SERVICE INFO – INA 0015

Ny bolt - spennrulle 531 0342 30

Figur 1: 531 0342 30

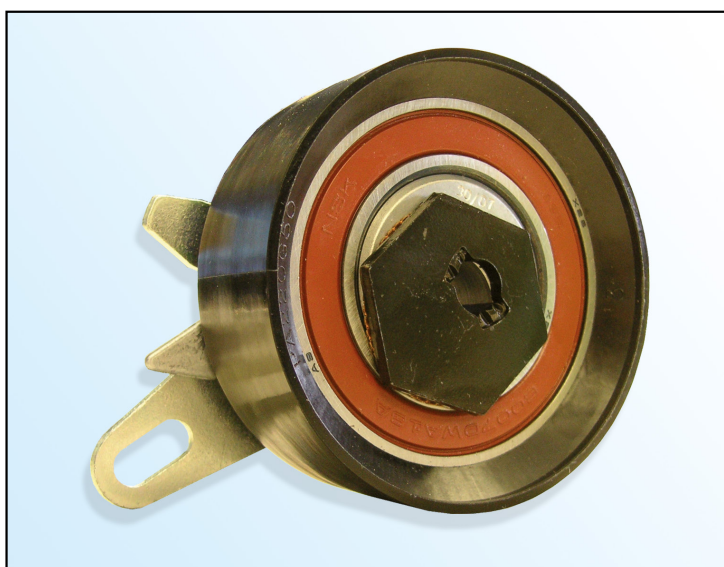
Som en del av den kontinuerlige utviklingen av våre produkter og kvalitetssikring, leverer nå LuK AS en ny bolt (fig. 3) med spennrullen 531 0342 30.

- Flatt bolthode med Torx
- Bolthode Ø 18,5 mm
- Boltklasse 10,9
- Gjenget låsemekanisme på bolten
- Økt selvlåsing

LuK AS anbefaler å skifte ut den originale bolten (Fig. 2) med den medfølgende bolten.

Tiltrekkingmoment: $20 \pm 1,5$ Nm
